PLX-G/PLXS-G インデックスプランジャ - ノブなしタイプ 仕様変更

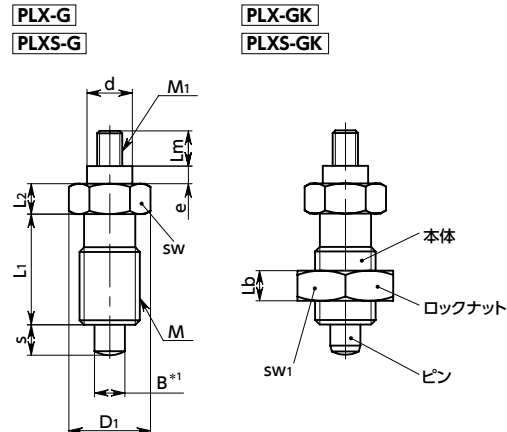
*1: **PLX-G | PLX-GK**: B \pm 0.02
PLXS-G | PLXS-GK: B \pm 0.02 (ピンの公差を変更しました。)
